**Avis de la Mission régionale d'autorité environnementale  
de la région Nouvelle-Aquitaine  
sur le projet éolien des Grands Buissons  
sur la commune de Journet (86)**

n°MRAe 2020APNA28

dossier P-2020-9388

Localisation du projet. Source : Résumé non technique page 5

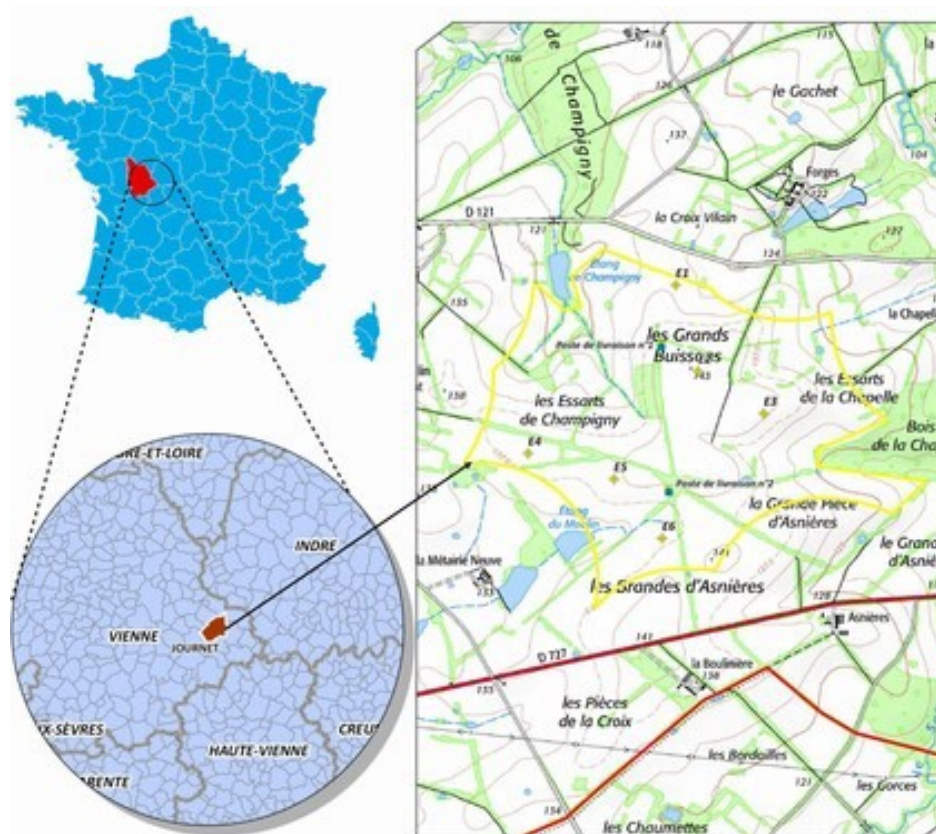
**La MRAe relève que la question du raccordement est simplement évoquée dans le dossier alors que le raccordement au réseau électrique est un élément indissociable du projet et que ses impacts devraient être analysés et détaillés.**

Projets éoliens dans un rayon de 20 km Source : Étude d'impact Projet éolien des grands buissons décembre 2019 p.128

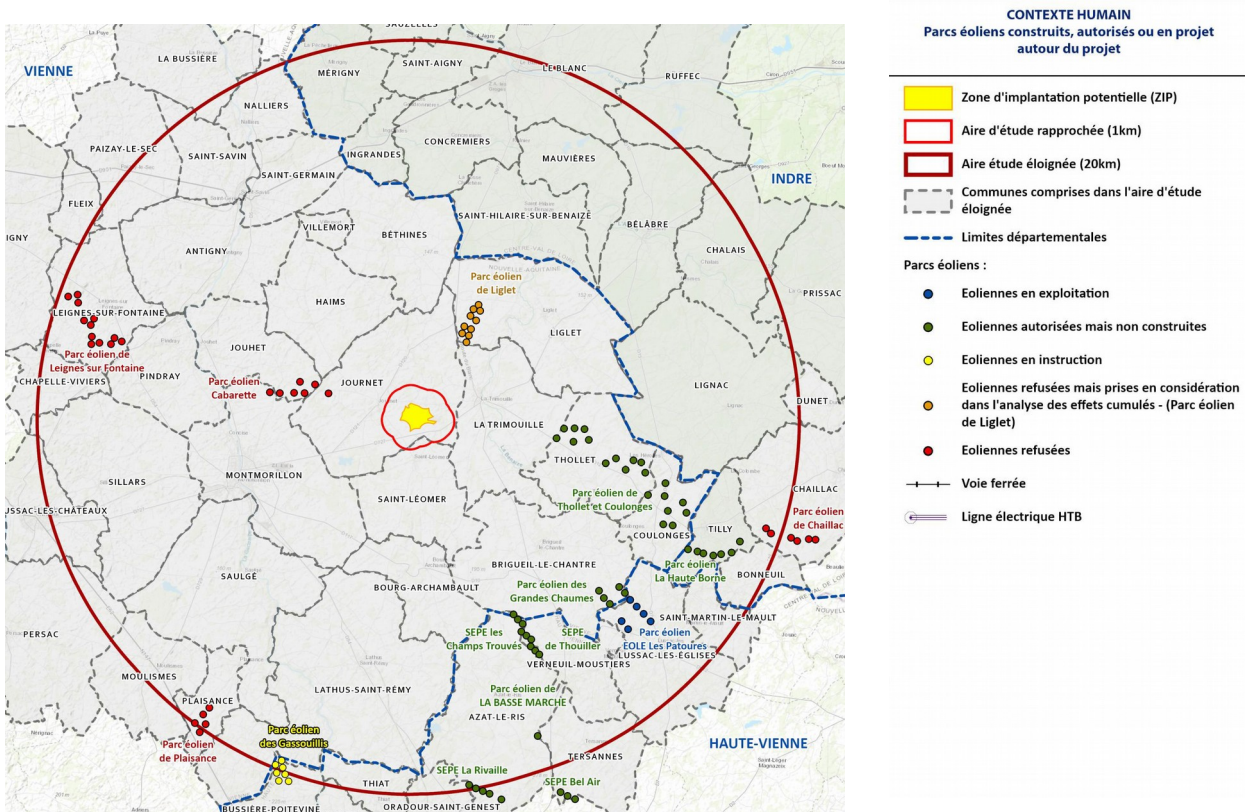
Au regard des effets de saturation visuelle, le dossier établit qu'un risque existe en cumul avec le parc de Thollet et Coulonges au niveau du bourg de Thollet (191,7° en indice d'occupation des horizons<sup>11</sup>).

La MRAe note que l'analyse des effets cumulés s'appuie sur un recensement exhaustif des parcs connus dans le rayon de 20km et conclut de manière pertinente sur le risque correspondant.
